De: Felipe Rauh Schroeder <felipe.schroeder@castertech.com.br>
Enviado em: segunda-feira, 12 de dezembro de 2022 13:52
Para: eliane.limas@durmetal.com.br
Assunto: Evidências - Problemas de Qualidade

1515515228 - Bolo Quebrado

1515515286 - "Carepa"

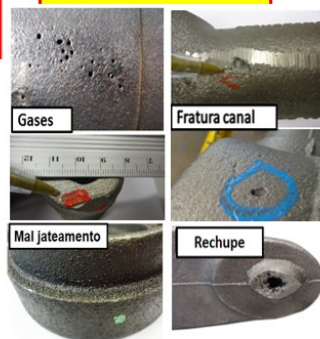
Para este problema, detectamos que o excesso de material no furo era causado pelo fato de o ferramental ser novo, estando ainda "áspero". Esta rugosidade mais elevada faz com que exista aderência e posterior quebra de bolo, gerando acúmulo de material no furo. Desta forma, agimos realizando o lixamento da ferramenta, para reduzir esta rugosidade. Já para a não-detecção, verificamos que este modo de falha não era bem descrito em nosso padrão, que foi atualizado.

DIÂMETRO INDICADO DEVE ESTAR ABERTO. BOLO QUEBRADO E SINTERIZAÇÕES NÃO ACEITÁVEIS

NÃO ACEITÁVEL BOLO QUEBRADO

1. Lixar o ferramental, reduzindo a rugosidade.
2. Revisar padrão de aceitação.

Alteração Solicitada: Realizar lixamento da ferramenta, visando diminuir rugosidade e quebra de bolo na região do furo menor.

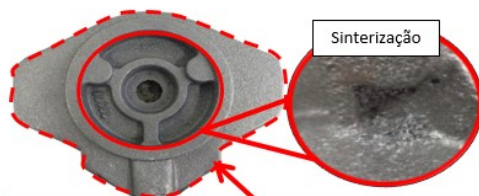
Neste caso, o problema foi o tempo de jateamento que permitiu a não aderência do zinco. Para este item, já realizamos jateamento depois da rebarbação mas, dependendo do tempo que a peça ficou na cabine, podemos não atingir o acabamento desejado. Anteriormente, o tempo para cada um dos jateamentos era de 8 a 15 minutos. Desta forma, era possível que os 2 jateamentos totalizassem, no pior cenário, 16 minutos, o que poderia prejudicar a zincagem. Para a não-detecção, também retroalimentamos os padrões com o máximo de imagens que conseguimos através de vocês e da TecnoPlating.

1. Aumentar tempo padrão de jateamento.
2. Revisar padrão de aceitação.

TEMPO ORIENTATIVO DE JATEAMENTO: 11 - 18 MIN. /
